### DĖL PIRKIMO SĄLYGŲ PAAIŠKINIMO

Marijampolės savivaldybės administracija (toliau – Perkančioji organizacija) atviro konkurso būdu vykdo Dzūkų g., Šunskų mstl., Marijampolės sav., kapitalinio remonto darbų supaprastintą viešąjį pirkimą (toliau – Pirkimas). Skelbimas apie Pirkimą 2025 m. kovo 26 d. paskelbtas internetinėje svetainėje <http://www.marijampole.lt> ir Centrinėje viešųjų pirkimų informacinėje sistemoje <https://viesiejipirkimai.lt/> (toliau – CVP IS), Pirkimo 1843972.

## Drenažo apžiūros šulinio įrengimo mazgas

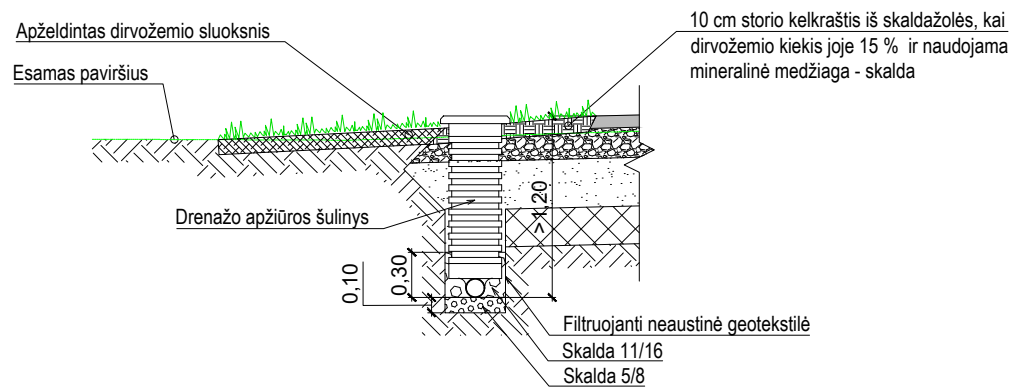
**2 Klausimas.** „Kiekių žiniaraštyje nurodyta įrengti drenažo apžiūros šulinį.

2.11.	Drenažo apžiūros šulinio įrengimas	5.4	vnt.	1
-------	------------------------------------	-----	------	---

Prašome pateikti drenažo apžiūros šulinio brėžinį, kuriame matytųsi medžiagos ir matmenys reikalingi skaičiavimui.“ (kalba netaisyta).

**2 Atsakymas.** Pateikiama drenažo apžiūros šulinio įrengimo detalė.
